伊藤鉄工株式会社

T5AYS/T5BYS 仕様変更のお知らせ

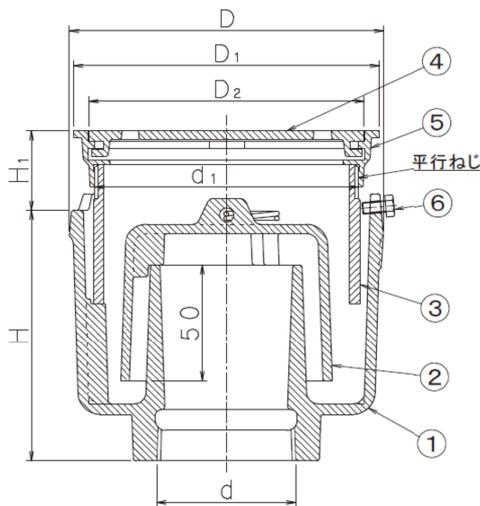
③ジョイントの材質および表面処理を変更いたします。

| 部品名 | 材質 | | 表面処理 | |
|-------|-------|---------|-------|-------|
| ジョイント | SGP鋼管 | FC150鋳鉄 | 亜鉛メッキ | 錆止め塗装 |
